ICOMOS-ის ტექნიკური შეფასება

ძეგლი	გელათის მონასტერი
სახელმწიფო	საქართველო
ძეგლის ID	710bis
ნუსხაში შეყვანის თარიღი	1994
კრიტერიუმი	(iv)
პროექტი	“ღვთისმშობლის შობის სახელობის ტაძრის გუმბათის დროებითი გადახურვის საყრდენი ლითონის კონსტრუქციის მოწყობის” ქვე-პროექტის განხორციელება

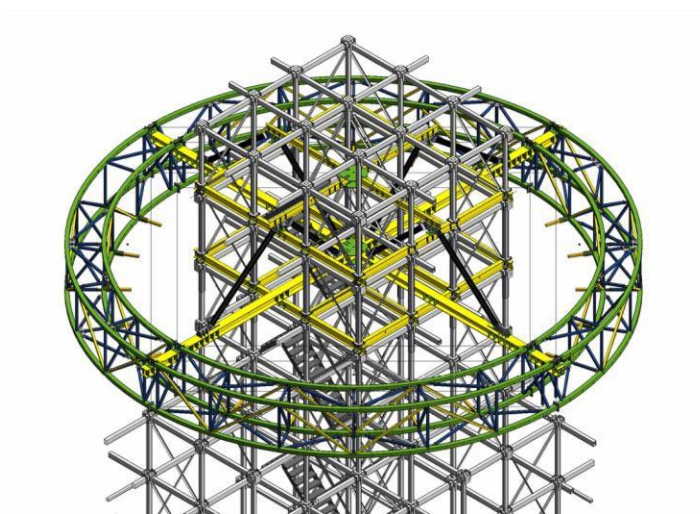
ტაძრის ინტერიერიდან გარეთ ძალოვანი კოჭების სარკმლებში გატარებისას, საჭირო ხდება დასავლეთის მხარეს, გუმბათის ყელის ცენტრალურ ნაწილში აგურით ამოშენებულ ერთ სარკმელში ღიობის ამოკვეთა.

გელათის ღვთისმშობლის შობის ტაძრის გუმბათის ყელში მოწყობილი 16 სარკმლიდან, XVI-XVII საუკუნეში აგურით ამოქოლეს დასავლეთ მხარეს არსებული 5 სარკმელი და ასევე მოხატეს არაფიგურატიული მოტივით. მოცემული ნიშის მონაკვეთზე, რომლის გახსნა ძალოვანი კოჭის გასატარებლად არის აუცილებელი, აღინიშნება დეკორატიული მორთულობის - მარმარილოს იმიტაციის და ნაღესობის დაზიანებული ფრაგმენტები.

- 1) ICOMOS ეთანხმება, რომ არ არსებობს სხვა გზა - ქვეპროექტის განსახორციელებლად, გარდა ამ წარმოდგენილი ვერსიისა. ეს განსაკუთრებით ეხება გუმბათის გარეთ მეტალის წრიული სივრცითი დამხმარე პლატფორმის მონტაჟს, ისე, რომ მზიდმა კოჭებმა არ გაიაროს გუმბათის დასავლეთის ფანჯარაში. შესაბამისად, ფანჯრის მონაკვეთის გახსნა, რომელიც შეიცავს დეკორატიულ მხატვრობასა და ნაღესობის ფრაგმენტებს, არის გარდაუვალი ზომა.

- 2) მიუხედავად იმისა, რომ მოცემული ფართობი შედარებით მცირეა (40 x 86,4 სმ) და მდებარეობს მთავარი მოხატული ზონის პერიფერიაზე, რეკომენდირებულია უზრუნველყოთ დეკორატიული მხატვრობის და დაკავშირებული ნაღესობის უსაფრთხო ამოღება და შენახვა, ისევე როგორც მოახსინოთ გარშემო არსებული მოხატული არეალების სტაბილიზაცია. კედლის მხატვრობის კონსერვატორების მიერ შემუშავებული და შემოთავაზებული მეთოდოლოგია მიიჩნევა მართებულიად [ადეკვატურად] სამუშაოს წარმატებული შედეგის მისაღწევად.
